Comitato D.N.T. (Difesa Nostro Territorio)

OSSERVAZIONI AL PROGETTO presentato da ENI S.p.a.

Pozzo Esplorativo "Carpignano Sesia 1"

Carpignano Sesia, lì 06.05.2012

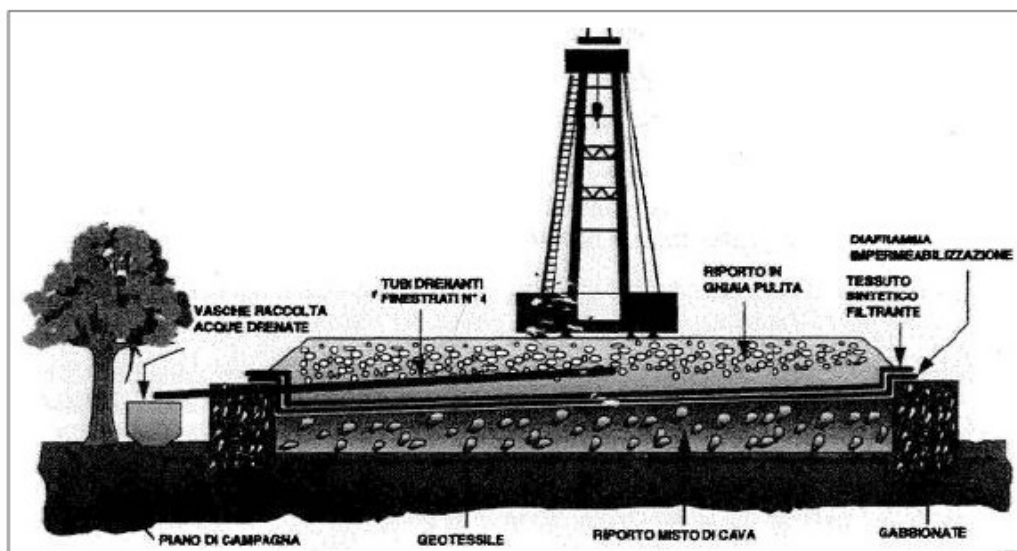
E' dunque documentato (anzi notorio) in base a risultanze univoche ed è quindi agevolmente verificabile che il tratto di argine a nord e a nord ovest di Carpignano e soprattutto in prossimità della cascina Ferrera (sezione 16.1) proviene il rischio di esondazione del territorio comunale ed in particolare per l'area dove si vorrebbe realizzare l'opera.
